**AVIS RELATIF À LA PROTECTION
CONTRE LES EVENTUELS EFFETS NOCIFS ET NUISANCES
PROVOQUÉS PAR LES RAYONNEMENTS NON IONISANTS
GÉNÉRÉS PAR DES ANTENNES ÉMETTRICES STATIONNAIRES**

Commune : COLFONTAINE - Exploitant : PROXIMUS

Référence exploitant : 65COL_01

Rapport n° 685 / 2024

Figure 1 : Vue en plan des lieux de séjour et des points de contrôle

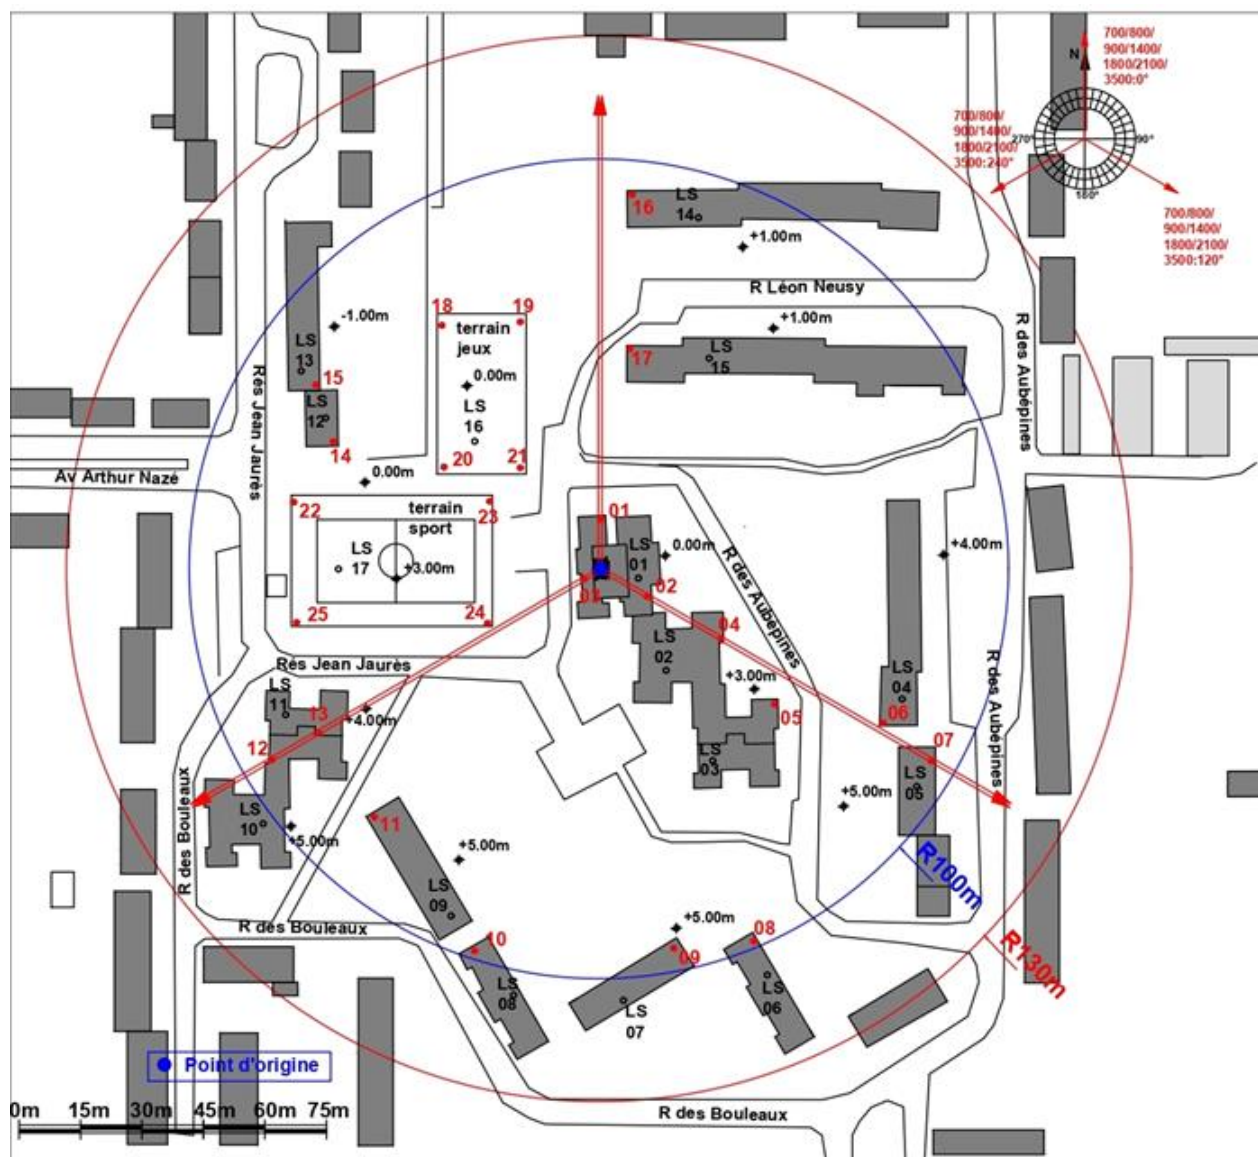
Les fréquences d'émission, la puissance rayonnée par chacune des antennes et leur gain permettent de déterminer le rayon de la zone à analyser. Tout dépassement de la limite par installation est exclu en dehors de cette zone. Le tableau 2 reprend les 35 LS² pour lesquels l'indice d'exposition est le plus élevé. Les différentes colonnes indiquent :

- le numéro du point de contrôle repris sur un des plans de la figure 1;
- le numéro du LS dans lequel se trouve le point de contrôle de la 1^{ère} colonne ;
- l'atténuation d'obstacle prise en compte pour le calcul de l'indice d'exposition dans le LS ;
- le résultat du calcul de l'indice d'exposition.

En ce qui concerne les antennes de l'installation mentionnées dans le tableau 1, la distance maximale à laquelle la limite pourrait être atteinte, à l'extérieur, est égale à 83,7 m. S'il n'y a pas de LS à une distance inférieure, les antennes respectent forcément la limite d'immission.

Dans le cas des LS situés à l'intérieur des bâtiments, une atténuation d'obstacle est prise en compte et il en résulte que la distance maximale à laquelle la limite pourrait être atteinte se réduit à 59,2 m.

Les résultats de l'évaluation décrite au paragraphe 4 indiquent que les antennes émettrices stationnaires de l'installation faisant l'objet du présent avis ne produisent pas, dans un lieu de séjour, un rayonnement électromagnétique maximum supérieur aux limites fixées à l'article 4 du décret.

En conclusion, les antennes émettrices stationnaires faisant partie de l'installation référencée dans le paragraphe 2 et dont les caractéristiques techniques sont résumées dans le tableau 1 **respectent les limites d'immission** fixées à l'article 4 du décret du 8 décembre 2022 (M.B. du 16.12.2022) modifiant le décret du 3 avril 2009 relatif à la protection contre les éventuels effets nocifs et nuisances provoqués par les rayonnements non ionisants générés par des antennes émettrices stationnaires.
